日本原子力発電(株)敦賀発電所1号炉 高経年化技術評価書等に係る 審査結果について

平成21年10月

原子力安全・保安院

①低サイクル疲労

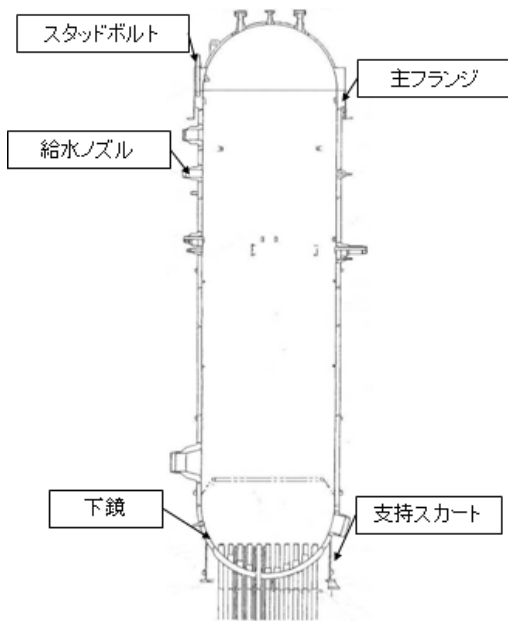
指摘事項	対応結果
給水ノズル内面を切削加工しているため、加工前の疲れ累積係数はリセットできると評価しているが、その根拠を示すこと。	切削加工前の疲れ累積係数をリセットできる根拠を示すことは困難なため、保守的にノズル内面の切削効果を考慮せずに再評価が実施された。

②耐震安全性評価の例

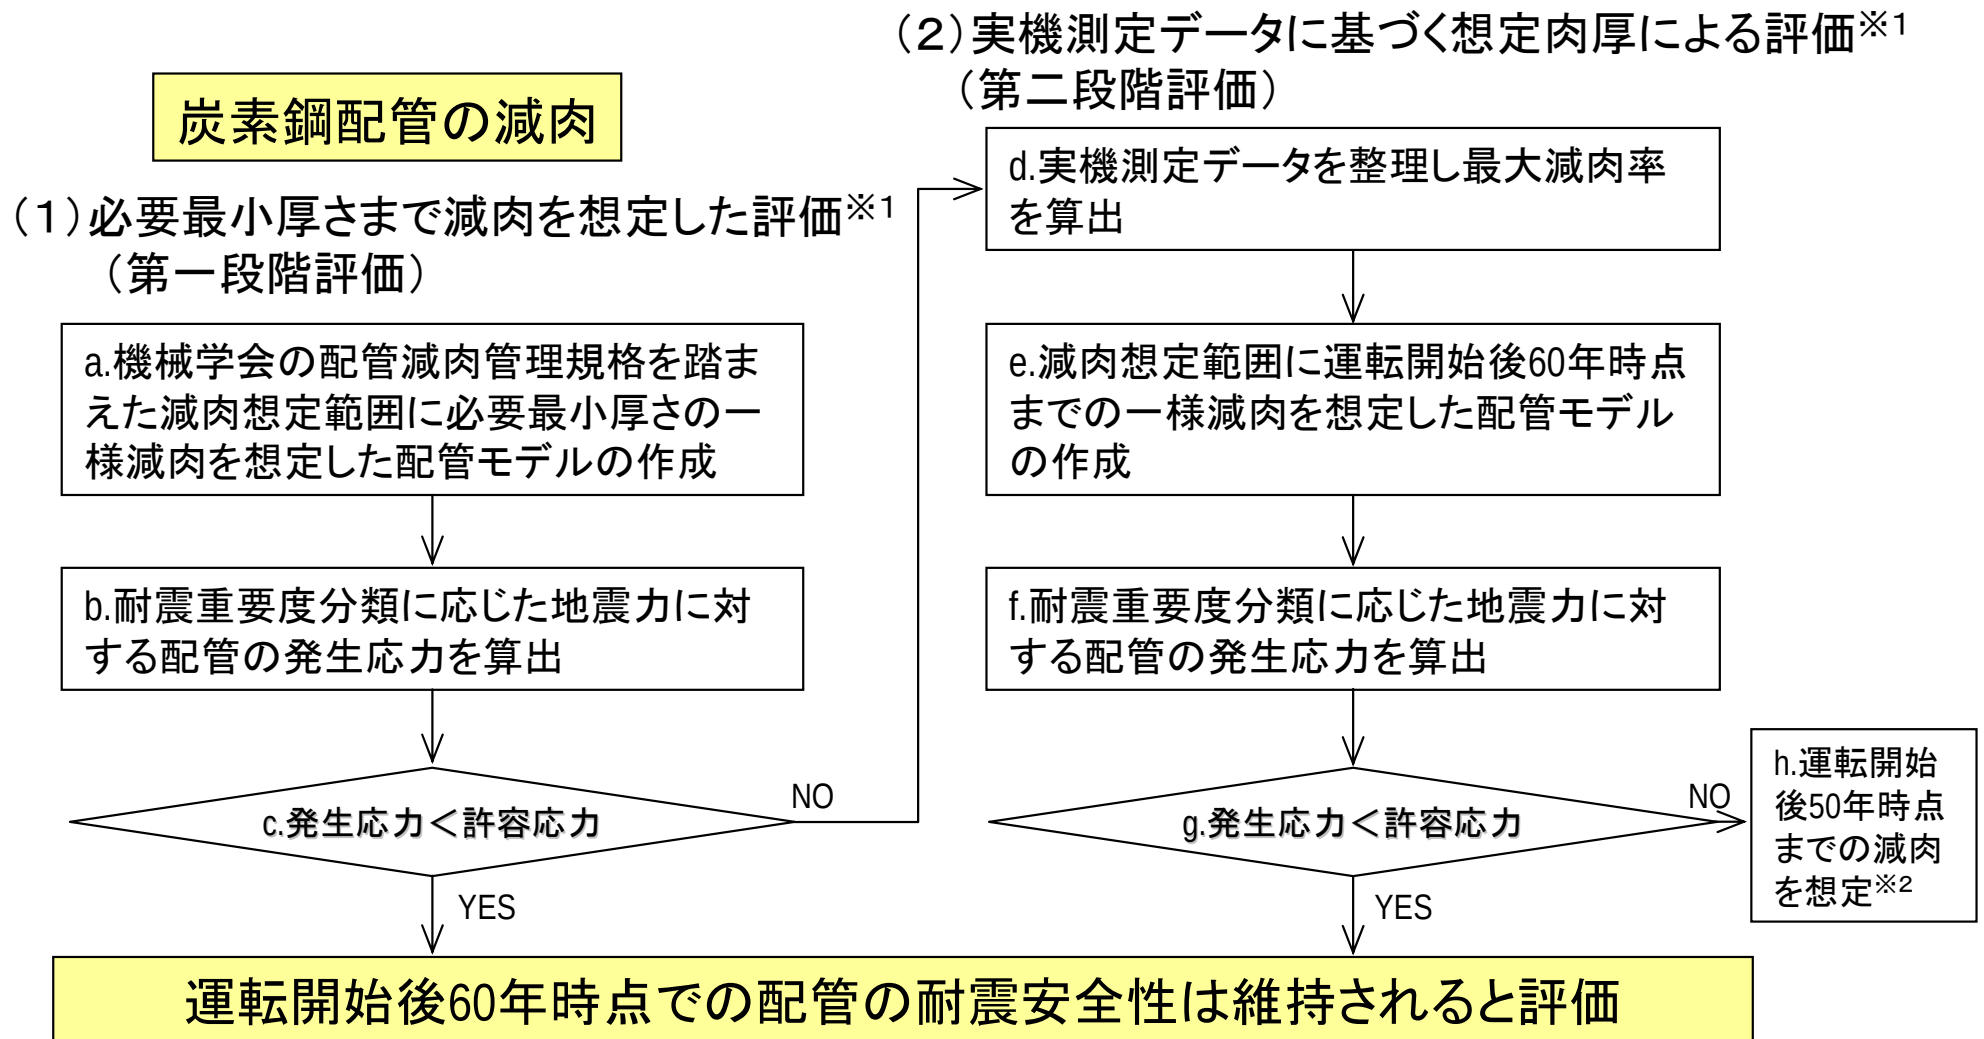
指摘事項(例)	対応結果
蒸気タービン系等の配管において、第32回定検時における最新の配管肉厚測定結果を反映して減肉率を見直したラインの減肉については、見直し後の減肉率による運転開始後60年時点での想定肉厚を用いて耐震安全性の評価を行うこと。	蒸気タービン系等の減肉について見直し後の減肉率に基づく耐震安全性評価が行われた。
第5給水加熱器の胴の減肉については、運転開始後60年時点の肉厚を用いた具体的な評価を実施していないことから、肉厚測定結果から推定した運転開始後60年時点での想定肉厚を用いて耐震安全性を評価するとともに、長期保守管理方針に反映すること。	運転開始後60年時点での想定肉厚を用いた耐震安全性評価が行われたとともに、今後の減肉進展の実測データを反映した耐震安全性が再評価されることが長期保守管理方針に反映された。
